## Protokoll tillgänglighetsvandring vid Akalla by den 9 oktober 2020

### Problemägare som berörs av detta protokoll:

Rinkeby-Kista stadsdelsförvaltning  
Trafikkontoret  
Fastighetskontoret

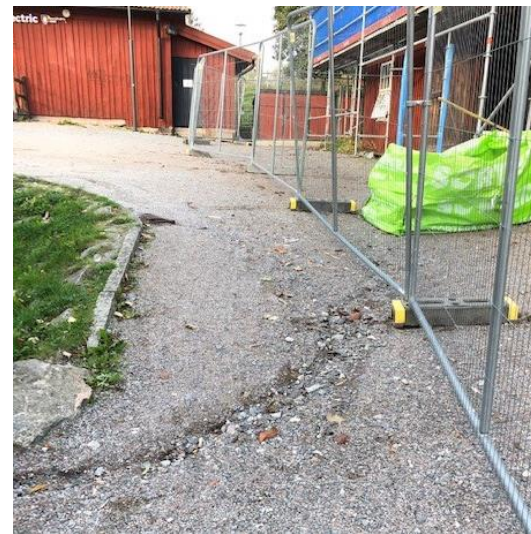
2. Skylten syns dåligt på vintern. Finns  
möjlighet att förstärka belysning eller  
sänka skylten?
